改善箇所説明図

①暫定対策

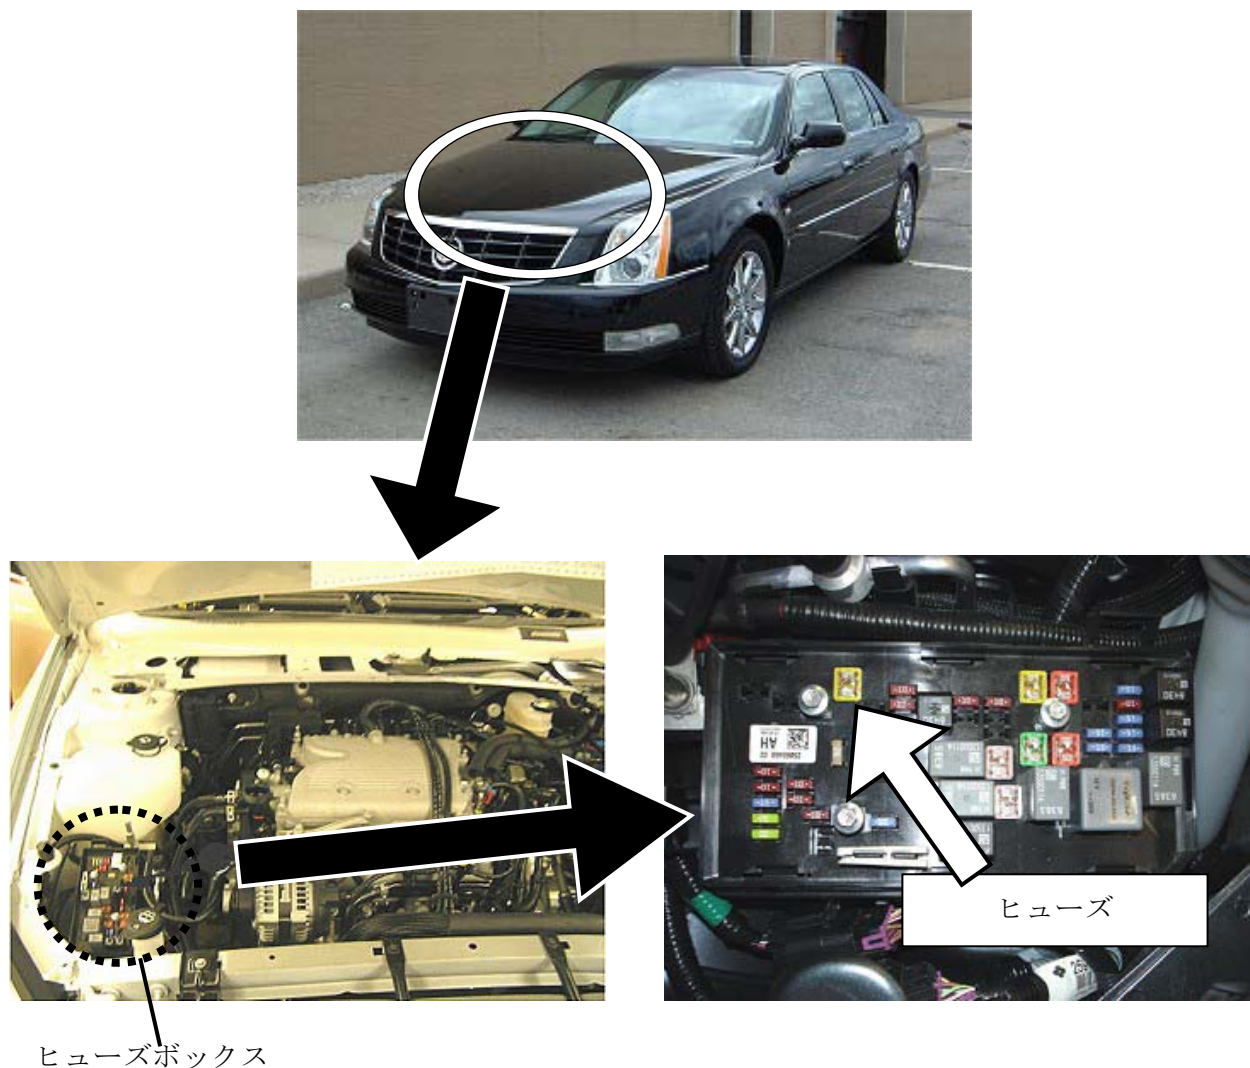
基準不適合発生箇所

洗浄液の凍結防止用ヒータを制御する電子回路において、製造工程で異物が付着したものがあある。そのため、当該回路が短絡し、最悪の場合、火災が発生するおそれがある。

暫定措置として、全車両、ヒータ部への電源供給用ヒューズを取外し、機能を停止する。

識別方法：ヒューズの有無にて識別を確認する。

②恒久対策

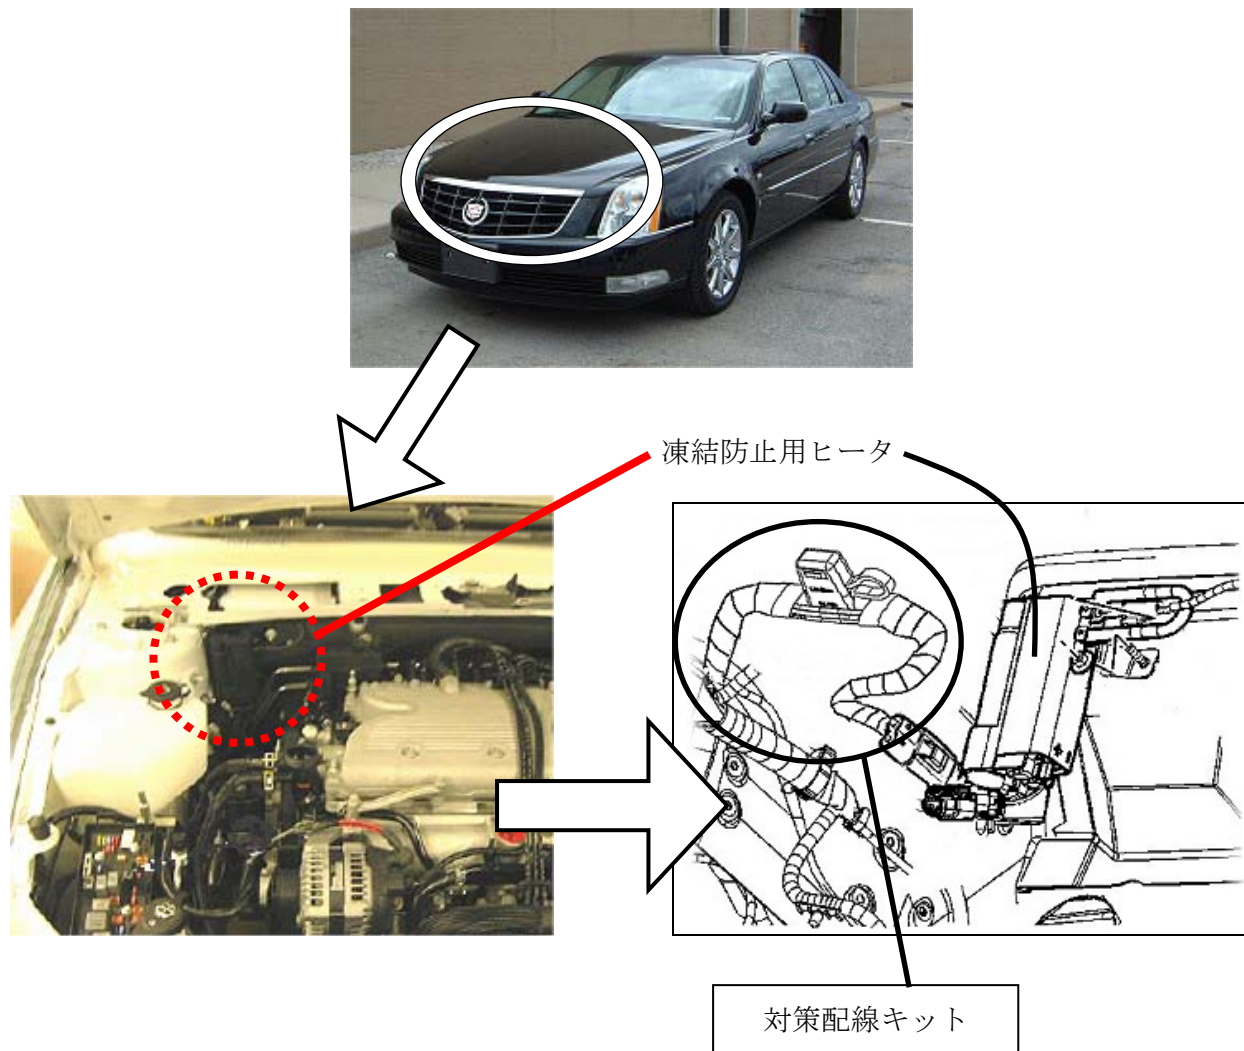
基準不適合発生箇所

洗浄液の凍結防止用ヒータを制御する電子回路において、製造工程で異物が付着したものがあ

る。そのため、当該回路が短絡し、最悪の場合、火災が発生するおそれがある。

全車両、対策配線キットを装着する。

識別方法：対策配線キットの装着状態にて識別が容易に確認出来る。
